Rapport de l'Inspection des installations classées

Visite d'inspection du 31/08/2022

BASF Agri-Production

- le reexamen quinquenal de l'étude de danger

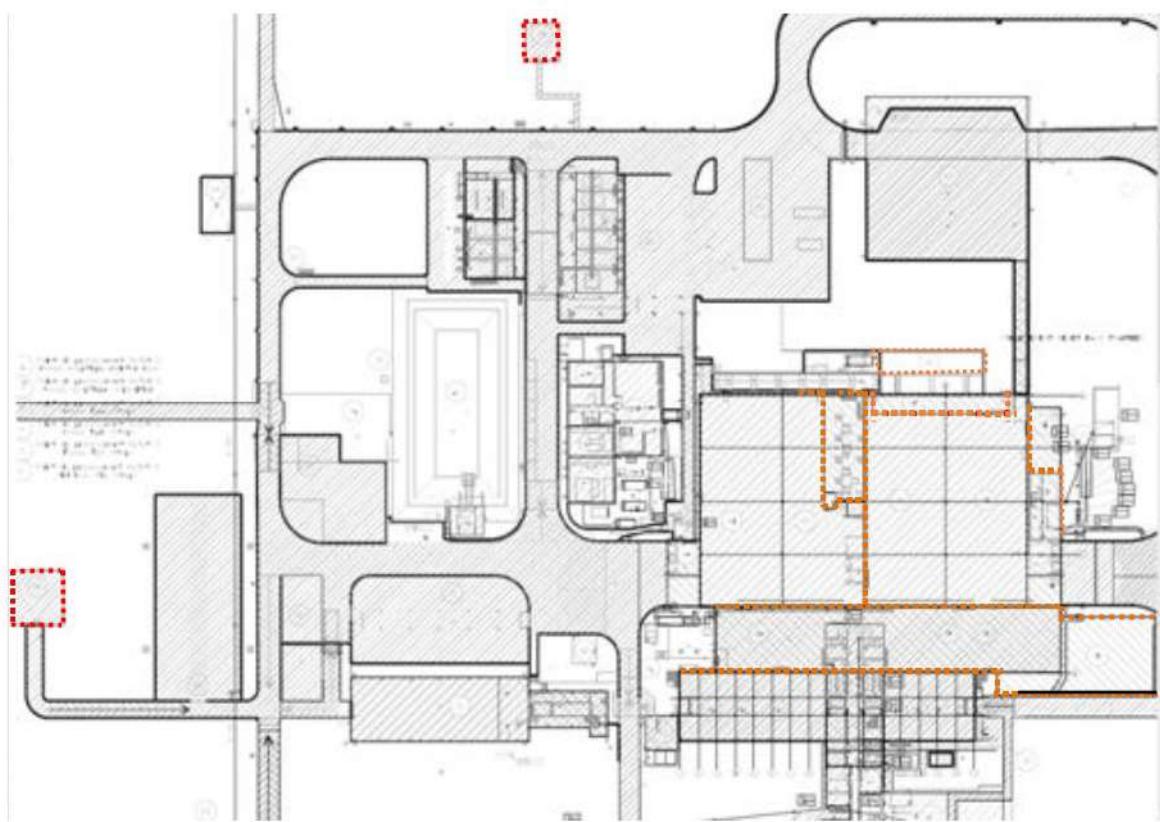
<p>Chapitre 12 Conclusions et justifications des procédés et des barrières</p>	
<p>4.5 MESURES DE PRÉVENTION CONTRE L'INCENDIE</p> <p>4.5.1 Protections passives</p> <p>Les mesures de protection passives en cas d'incendie sur les installations sont les suivantes :</p> <ul style="list-style-type: none"> • Les magasins, les ateliers, la rétention du Tank Farm et du stockage de matières premières inflammables sont équipés de murs coupe-feu comme décrit sur le schéma suivant : 	<p>Fait susceptible de suites N°4 :</p> <p>L'exploitant n'a pas été en mesure de justifier de la tenue au feu des murs identifiés comme coupe feu (voir plan ci-après).</p> <p>L'exploitant s'est engagé par mél du 06/09/22 à mandater un organisme compétant pour caractériser le degré coupe feu de ses murs.</p> <p>Il est demandé sous 30 jours de fournir à l'inspection les documents permettant d'attester de la résistance au feu des différents murs identifiés comme coupe-feu dans l'étude de danger.</p>
